REGIONE LIGURIA

Settore Ecosistema Costiero e Acque

OGGETTO: L124_U450. Art. 6, c. 9 D.Lgs. 152/06 - Interventi di manutenzione e contestuale messa in sicurezza del FOSSO DI CAPERANA, nelle adiacenze di Via Parma. Chiavari. DD 772/2025.
Proponente: Comune di CHIAVARI
Richiesta contributo istruttorio.
Contributo.

SEZIONE "TIPO" DI RAFFRONTO

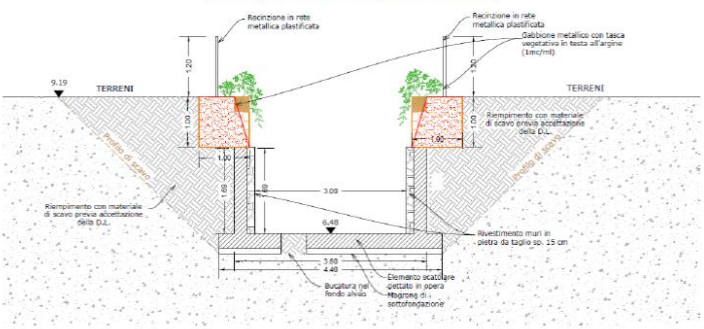
La modifica richiesta consiste nella sostituzione dei gabbioni riempiti con pietrame, con terre armate. Tale tipologia costruttiva consentirà di riutilizzare quota parte delle terre provenienti dagli scavi, riducendo il quantitativo da portare a discarica.
Nell'immagine seguente si riporta lo stralcio della sezione tipo che evidenza il raffronto tra quanto proposto e quanto previsto nel progetto valutato nell'ambito del procedimento di PAUR.

La modifica prospettata non altera quanto già richiesto dal Settore scrivente, sempre nell'ambito del citato procedimento di PAUR e con riferimento ai profili di competenza, in ordine alla previsione di un sistema di plateazione idoneo a mantenere la dinamica di infiltrazione tra alveo e acquifero, favorendo la ricarica della falda.
Si evidenzia inoltre che la soluzione proposta con terre rinforzate, ove adeguatamente piantumata con vegetazione arbustiva autoctona, può potenzialmente determinare un miglioramento delle condizioni spondali, contribuendo ad accrescere l'ombreggiamento del corso d'acqua e, conseguentemente, a sostenere la qualità delle acque, in particolare nei periodi estivi caratterizzati da maggiori temperature e da condizioni di più elevata vulnerabilità del corpo idrico. Non si rilevano, pertanto, per quanto di stretta competenza del Settore scrivente, elementi ostativi alla modifica proposta rispetto agli obiettivi di qualità ambientale e alle norme di attuazione del PTA.
